# MODIFICHE UFFICIALI FT-5200/FT-6200

**Il Servizio Tecnico Marcucci ci fornisce le descrizioni complete per l'esecuzione di alcune modifiche ai suoi veicolari bibanda.**

## Modifica apparato FT-5200 trasponder

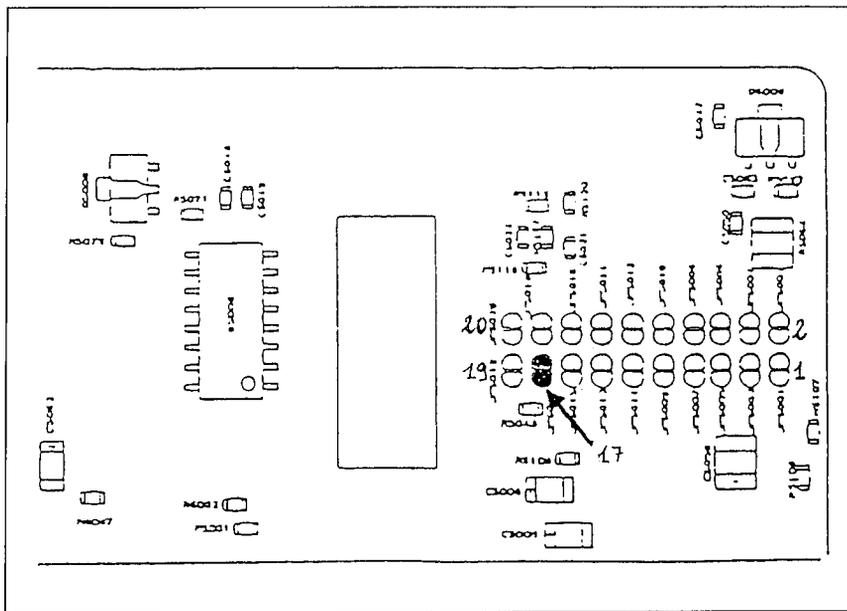
È possibile ottenere la funzione trasponder effettuando le seguenti modifiche:

- inferiore
- togliere le due viti laterali ed asportare la mascherina in plastica
- **nella doppia fila di ponticelli numerata da 1 a 20**, aprire il numero 17
- richiudere l'apparato
- tenendo premuto il tasto «RPT», accendere l'apparato.

Si precisa che per ottenere la modifica trasponder dell'FT-5200, il ponticello n. 17 da aprire (vedi comunicazione tecnica n. 13/91) è specificato qui sotto.
